改善箇所説明図

改善の内容

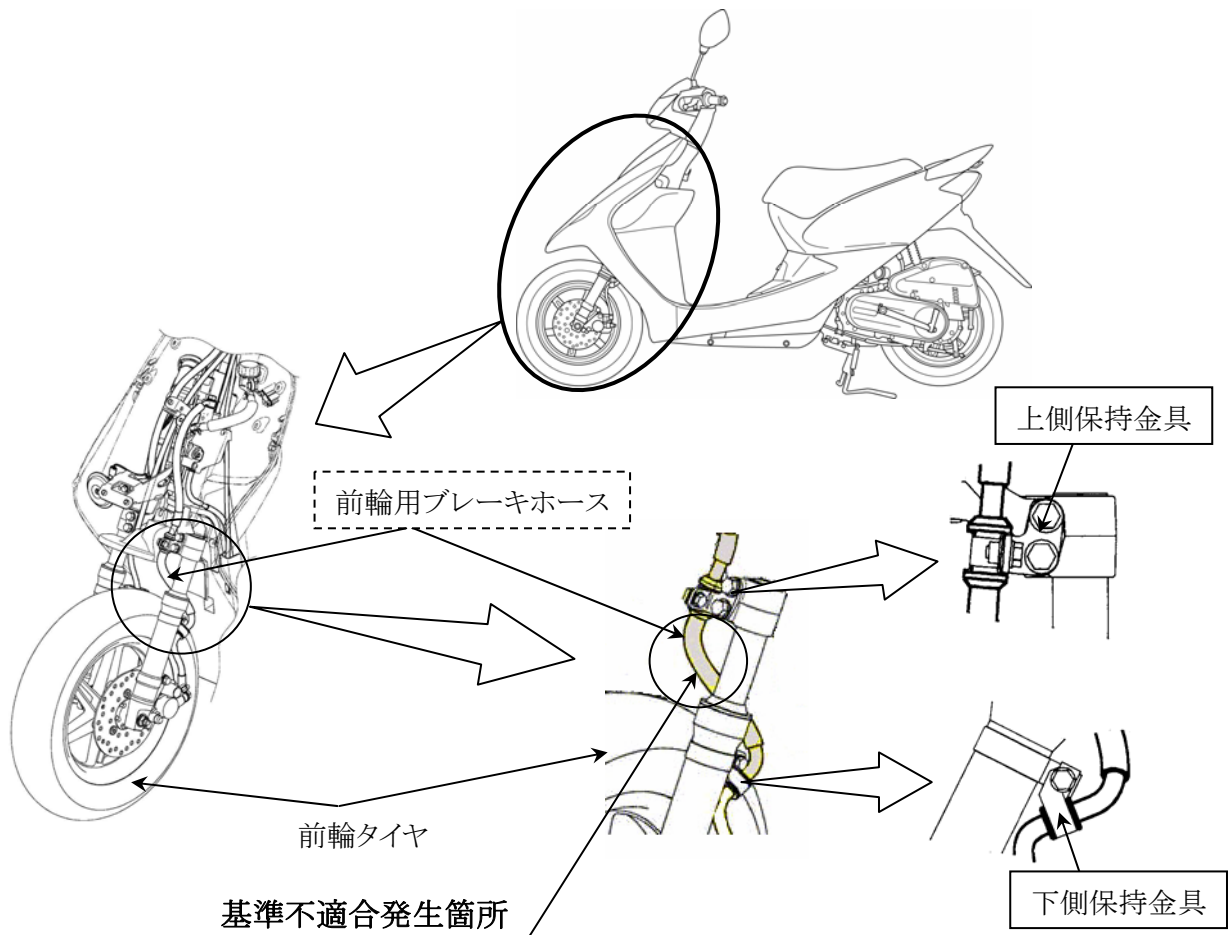
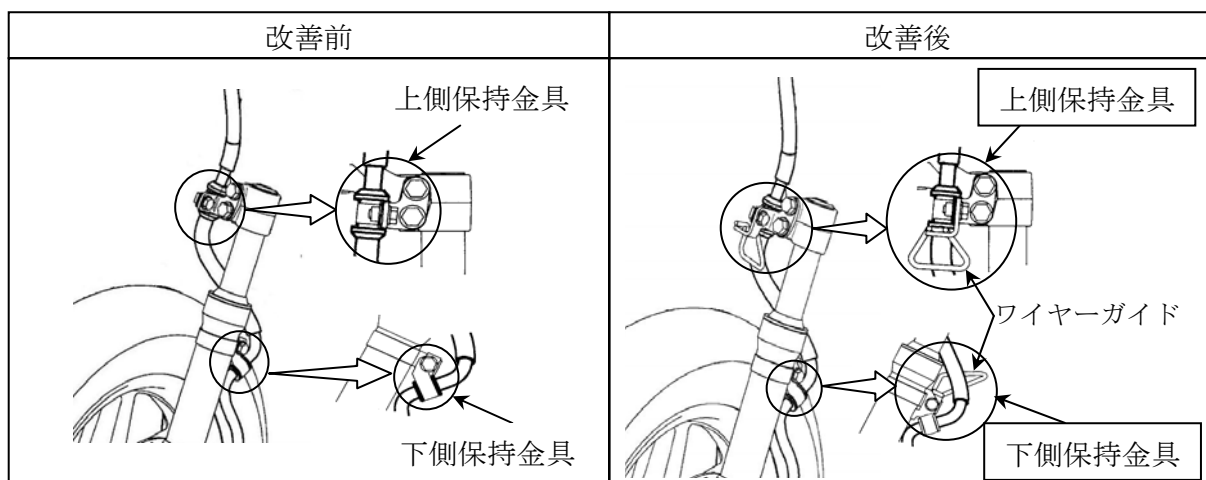
前輪用ブレーキホースの配管方法が不適切なため、前輪のブレーキを使用する等で車体が沈込むと、前輪タイヤとブレーキホースが干渉するものがある。そのため、そのまま使用を続けると、ブレーキホースが損傷し、最悪の場合、ブレーキ液が漏れて制動力が低下するおそれがある。

全車両、前輪用ブレーキホースの上側保持金具と下側保持金具を対策品と交換するとともに、前輪用ブレーキホースを点検し、損傷があるものは新品と交換する。

識別: 対策品の保持金具は形状が違い容易に識別できるため、特段の識別は行わない。
